**AVIS RELATIF À LA PROTECTION
CONTRE LES EVENTUELS EFFETS NOCIFS ET NUISANCES
PROVOQUÉS PAR LES RAYONNEMENTS NON IONISANTS
GÉNÉRÉS PAR DES ANTENNES ÉMETTRICES STATIONNAIRES**

Commune : SOUMAGNE - Exploitant : TELENET GROUP

Référence exploitant : LG2394A

Rapport n° 3277 / 2025

Figure 1 : Vue en plan des lieux de séjour et des points de contrôle

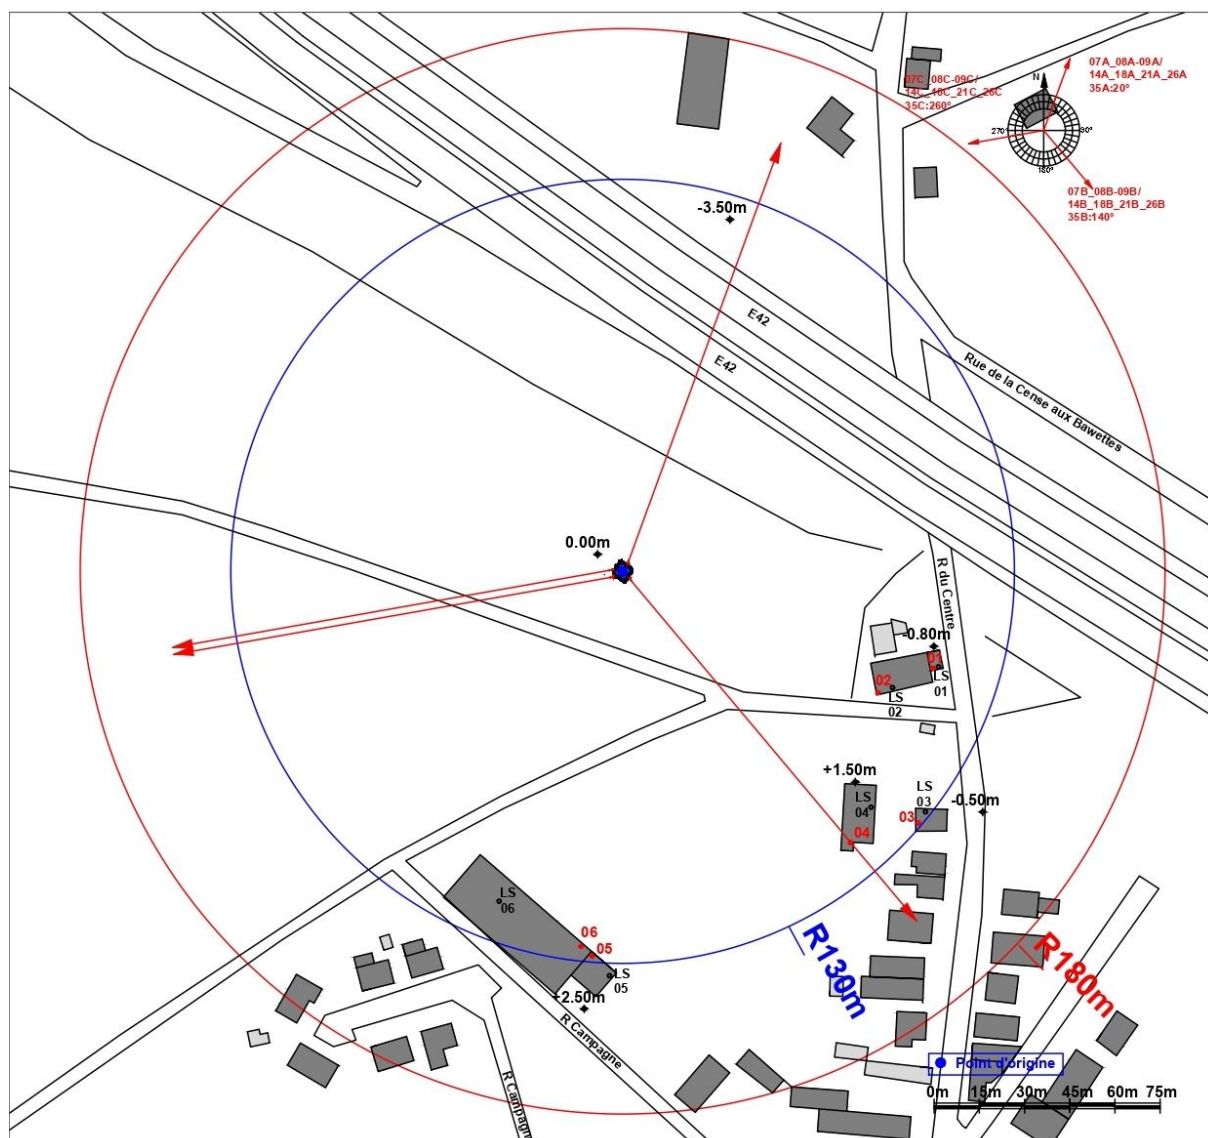
N° point de contrôle	LS	Atténuation (dB)	Indice d'exposition relatif à la limite par installation IE_i
2	LS02	3,0	0,704
4	LS04	3,0	0,587
3	LS03	3,0	0,490
1	LS01	3,0	0,428
5	LS05	3,0	0,220
6	LS06	3,0	0,218

En ce qui concerne les antennes de l'installation mentionnées dans le tableau 1, la distance maximale à laquelle la limite pourrait être atteinte, à l'extérieur, est égale à 133,8 m. S'il n'y a pas de LS à une distance inférieure, les antennes respectent forcément la limite d'immission.

Dans le cas des LS situés à l'intérieur des bâtiments, une atténuation d'obstacle est prise en compte et il en résulte que la distance maximale à laquelle la limite pourrait être atteinte se réduit à 95,7 m.

Figure 2 : Vue en plan des installations d'antennes dans un rayon de 300 mètres autour de l'installation faisant l'objet de la demande d'avis

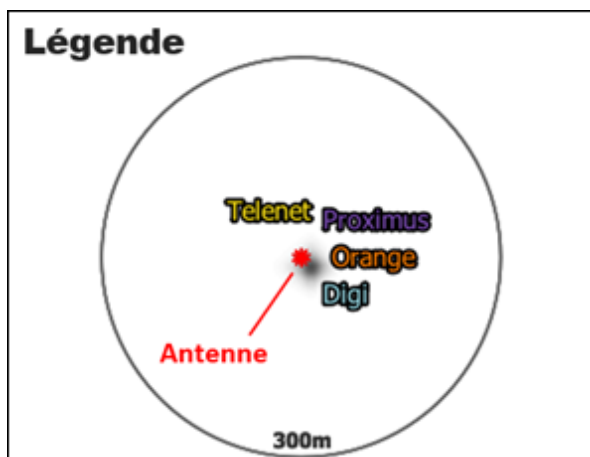
- c) dans tous les autres cas, il a été vérifié que la limite cumulative définie à l'article 4, §2 du décret n'est pas dépassée dans les lieux de séjour sur base du nombre d'installations localisées dans la zone d'évaluation de 300 mètres de rayon représentée dans la figure 2, de leur localisation ainsi que des données inscrites dans la figure 1 et au paragraphe 4 du présent avis et dans les avis attestant le respect de la limite par installation ou de la limite abrogée de 3 V/m relatifs aux autres installations reprises dans la figure 2.

Compte tenu des considérations ci-dessus, il apparaît que l'intensité du rayonnement électromagnétique généré, dans les lieux de séjour situés dans un rayon de 300 mètres autour de l'installation référencée dans le paragraphe 2, par l'ensemble des antennes émettrices stationnaires de l'ensemble des exploitants du même site d'antennes émettrices stationnaires respecte la limite fixée à l'article 4, § 2 du décret.
